გენგეგმა
მ 1:500

შ.პ.ს "კაზა-პროექტი"		თანამდებობა	ხელმოწერა	გვარი	ფურცელი
		დირექტორი		გ.გოგრიჭიანი	№
		პრ.მთ.არქ.		გ.გოგრიჭიანი	ფურცელი
		მთ. ავტორი		გ.გოგრიჭიანი	№
სამედიცინო სამკურნალო ცენტრი "ურანტი" კორექტირებული პროექტი	დაკვეთა №				მაშტაბი
	სტადია	შეასრულა		ნ. გაბუნია	1:500
გენგეგმა	ტ.პ

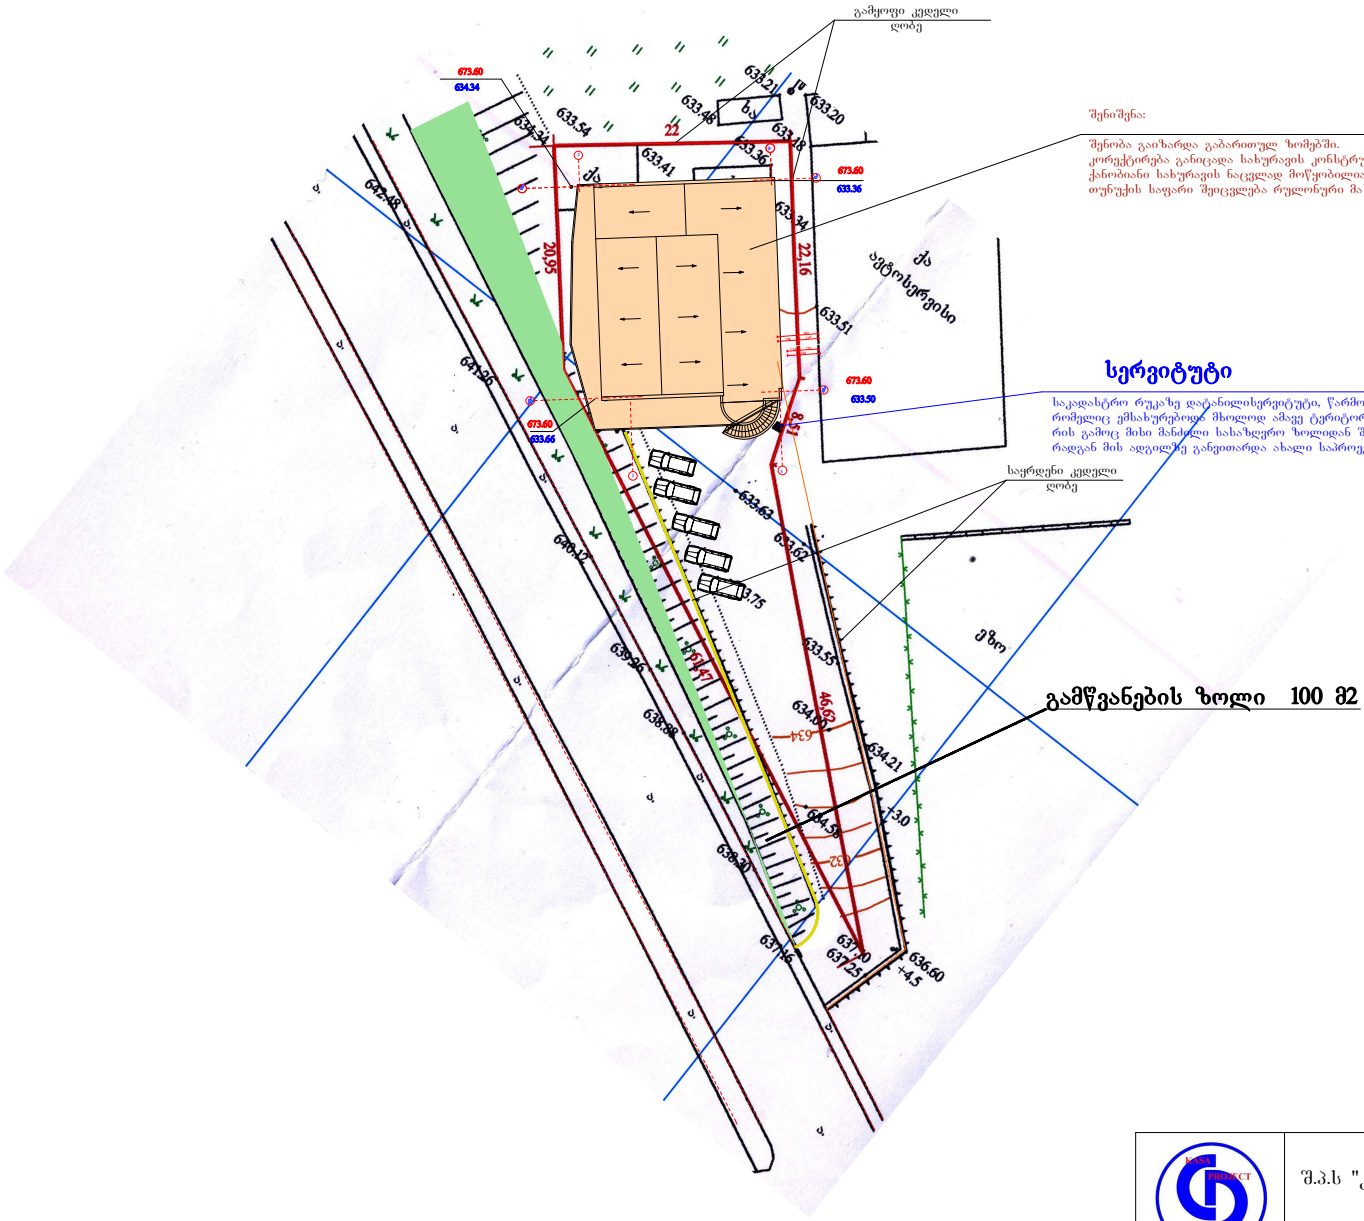
შენობა გაიზარდა გაბარითულ ზომებში.
კორექტირება განიცადა სახურავის კონსტრუქციამ და საფარმა.
ქანობიანი სახურავის ნაცვლად შეწყობილია ბრტყელი რკინაბეტონის სახურავი მცირე ქანობებით.
თუნუქის საფარი შეიცვალება რულონური მასალით
